Bebauungsplan und örtliche Bauvorschriften

„Riedfurt-West, 2. Änderung – KiTa Jakobsäcker“

Begründung mit Nachträgen

Nachtrag zur Begründung

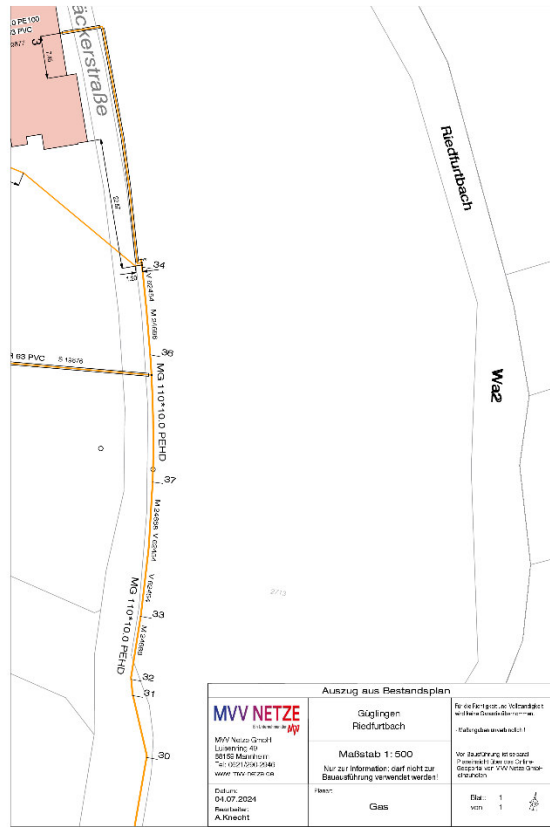
10. MVV Netze GmbH vom 04.07.2024	Nach Prüfung Ihrer Unterlagen nehmen wir zum o.g. Betreff wie folgt Stellung: Im Geltungsbereich des Bebauungsplans ist eine Gasmitteldruckleitung der MVV Energie AG verlegt. Zur besseren Orientierung haben wir Ihnen entsprechend ein DIN-A 4 Bestandsplan im M 1:500 in den betreffenden Bereichen als Anlage beigefügt.	Kenntnisnahme.

Während der Herstellung der geplanten Stellflächen (Tiefbau - Auskoffering) ist zu gewährleisten, dass eine Mindestüberdeckung von 0,60 m zu unseren Versorgungsleitungen nicht unterschritten wird. Generell sind die Trassen der Versorgungsleitungen von jeglicher Bebauung freizuhalten. Ansonsten sind die Versorgungsleitungen durch das Ergreifen von Schutzmaßnahmen in ihrem Bestand zu schützen z. B. Reduzierung der Ausbautiefe im Trassenbereich der Versorgungsleitungen / Einbringung eines Überfahrerschutzes im Trassenbereich oder ähnlichem.

Kenntnisnahme. Entsprechende Hinweise wurden aufgenommen.

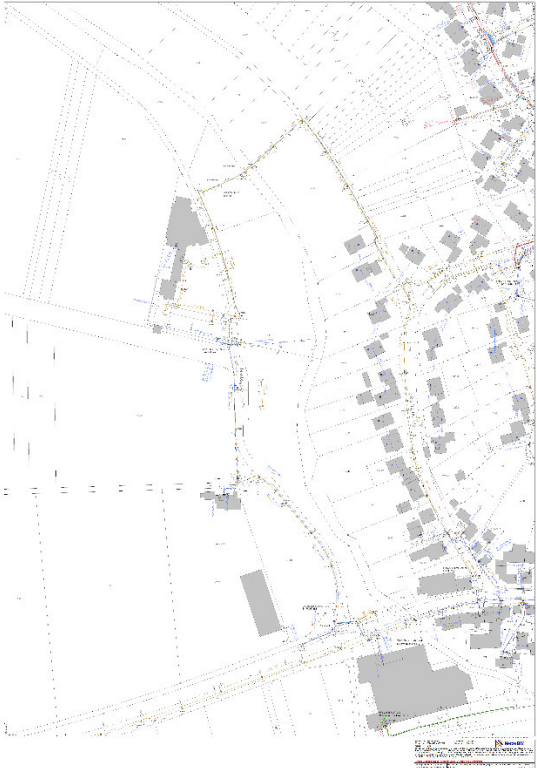
<p>20. Netze BW GmbH vom 25.07.2024</p>	<p>Vielen Dank für die Zusendung des Bebauungsplans, wir nehmen wie folgt Stellung:</p> <p>Für die Sparte Strom (Mittel- und Niederspannung):</p> <p>Im Bereich des Bebauungsplans verläuft derzeit an der südlichen Grenze des Flurstücks 2713 ein in Betrieb befindliches Niederspannungskabel.</p>	<p>Kenntnisnahme.</p>

Anregungen von	Inhalt der Anregungen	Beschluss des Gemeinderats
	 <p data-bbox="580 1050 1323 1241">Wir weisen darauf hin, dass beauftragte Bauunternehmen verpflichtet sind, unmittelbar vor Aufnahme von Tiefbauarbeiten aktuelle Planunterlagen für Strom, Straßenbeleuchtung und Gas bei der zuständigen Auskunftsstelle der Netze BW GmbH, Stuttgarter Straße 80-84, 71083 Herrenberg, Tel.: 07032 13233, Fax: 0721 9142 1369, E-Mail: leitungsauskunft-mitte@netze-bw.de anzufordern bzw. sich solche zu beschaffen.</p> <p data-bbox="580 1262 1323 1369">Je nach Leistungsbedarf der neuen KiTa wird für die Stromversorgung eine Kundenstation oder neue Netzstation benötigt. Bei beiden Möglichkeiten ist der dazugehörige Netzausbau sehr umfangreich, daher bitten wir um frühestmögliche Leistungsanmeldung.</p>	<p data-bbox="1341 1050 2022 1075">Kenntnisnahme und Beachtung im Rahmen der Bauausführung.</p> <p data-bbox="1341 1262 2085 1369">Kenntnisnahme. In der direkten Umgebung des Plangebiets gibt es ausreichend passende Stellflächen für die Station. Die Stadt wird im Vorfeld der Bauausführung mit der Netze BW einen passenden Standort abstimmen.</p>

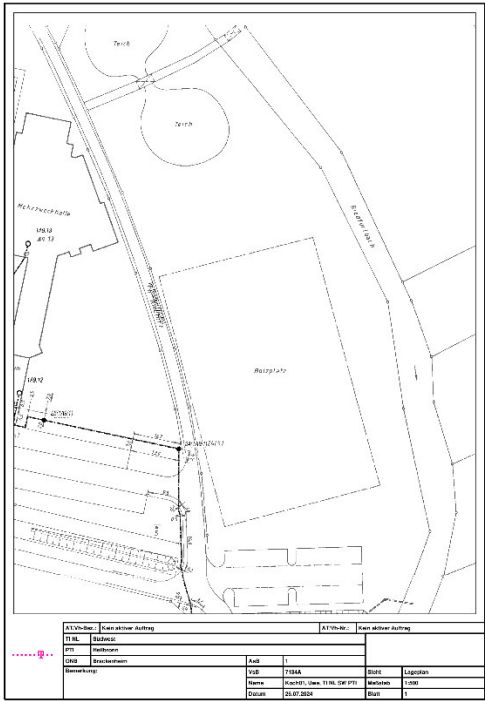
21. Deutsche Telekom Technik GmbH Technik Niederlassung Südwest vom 26.07.2024	<p>Die Telekom Deutschland GmbH (nachfolgend Telekom genannt) - als Netzeigentümerin und Nutzungsberechtigte i. S. v. § 125 Abs. 1 TKG - hat die Deutsche Telekom Technik GmbH beauftragt und bevollmächtigt, alle Rechte und Pflichten der Wegesicherung wahrzunehmen sowie alle Planverfahren Dritter entgegenzunehmen und dementsprechend die erforderlichen Stellungnahmen abzugeben. Zu der o. g. Planung nehmen wir wie folgt Stellung:</p> <p>Die Verlegung neuer TK-Linien ist für die Verwirklichung des Bebauungsplanes aus heutiger Sicht nicht erforderlich.</p> <p>In dem Planbereich befinden sich Telekommunikationslinien der Telekom, wie aus dem beigefügten Plan ersichtlich ist.</p>	<p>Kenntnisnahme.</p> <p>Kenntnisnahme.</p>

Die Errichtung neuer Telekommunikationslinien durch Telekom ist zurzeit nicht geplant.

Bitte informieren Sie die Bauherren, dass sie sich im Fall einer Anbindung neuer Gebäude an die vorhandene Telekommunikationsinfrastruktur rechtzeitig mit unserem Bauherren-Service unter folgender Rufnummer 08003301903 in Verbindung setzen möchten.

Kenntnisnahme.
